Mission régionale d'autorité environnementale
PAYS DE LA LOIRE

Avis délibéré

**sur le projet de mise en compatibilité du plan local d'urbanisme
intercommunal de Nantes Métropole liée au réaménagement du
site du stade Laporte à Nantes (44)**

N°MRAe PDL-2024-8010

Extrait cartographique de l'OAP sectorielle – source dossier

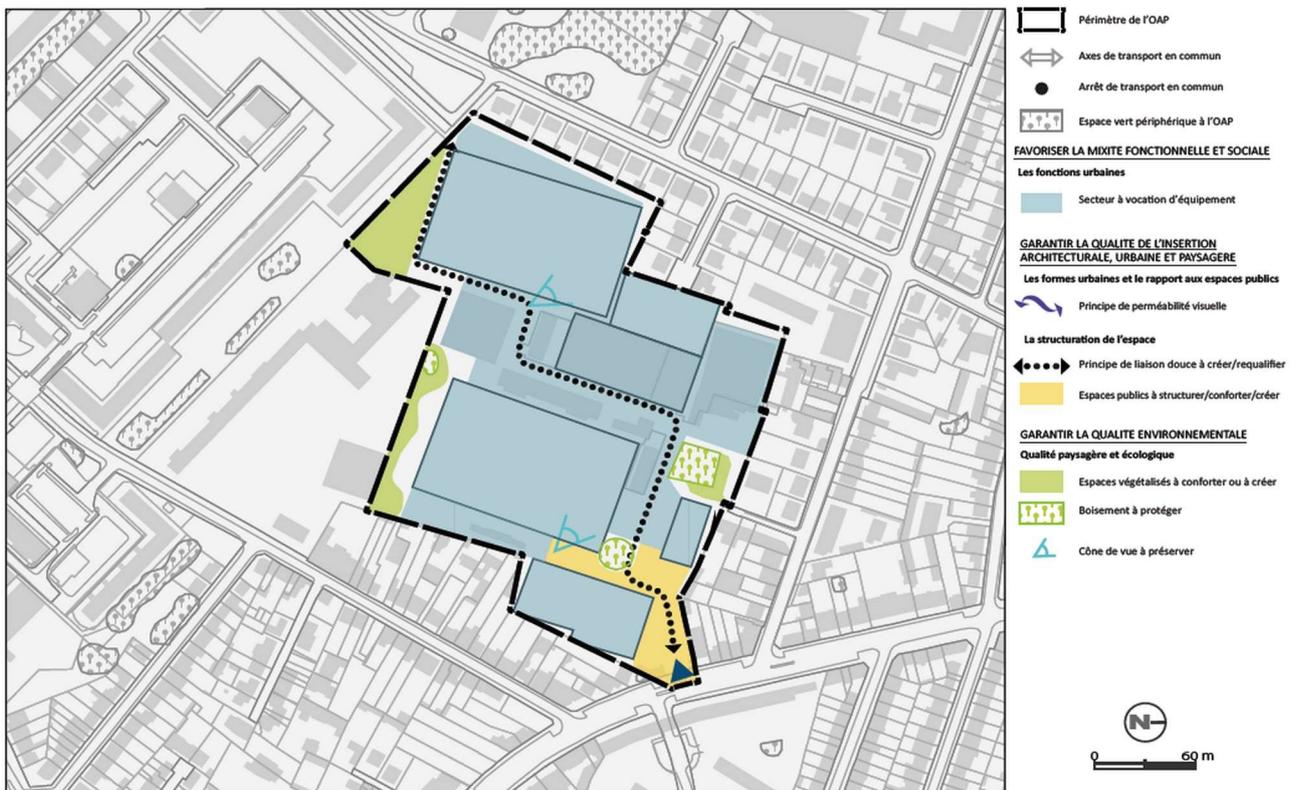
Le zonage Us ne limitant pas la hauteur des constructions, l'OAP sectorielle pose le principe de ne pas amplifier les ombres portées sur les habitations riveraines. La MRAe observe que les enjeux principaux en la matière se concentrent au niveau de la reconstruction de la tribune sud. Cette dernière se situant au nord des habitations riveraines, les ombres portées sont probablement inexistantes. Le principe retenu dans l'OAP peut ainsi apparaître inopérant pour encadrer le dimensionnement de la future tribune et limiter les incidences visuelles du projet sur les riverains les plus proches.

- ***d'évaluer l'augmentation de fréquentation attendue du site et l'évolution des niveaux sonores lors des manifestations sportives au droit des habitations riveraines ;***
- ***de compléter les dispositions de l'OAP sectorielle par l'encadrement des hauteurs des constructions dans l'objectif de limiter leurs incidences visuelles sur les riverains les plus proches.***
